Besluit Gedeeltelijke wijziging peilbesluit Bijlmerring II voor polder De Nieuwe Bullewijk

BBV24.0411

Op de kaart (kaartnummer IB20110194, kaart 7i) van de polder de Nieuwe Bullewijk, behorend bij het peilbesluit Bijlmerring II, wordt gewijzigd het peilgebied 7.4-5b, zoals aangegeven in de bijlage bij dit besluit.

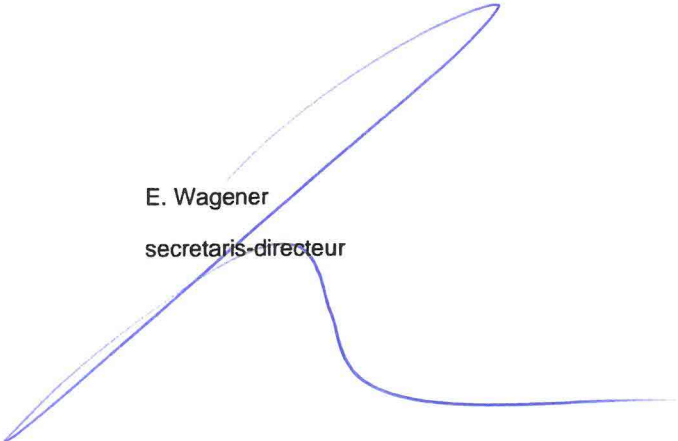
Het onderdeel VIII in de tabel onder 'Polder de Nieuwe Bullewijk' het waterpeil voor peilgebied

7.4-5b: ZP NAP -3,05 m en WP NAP -3,25 m;
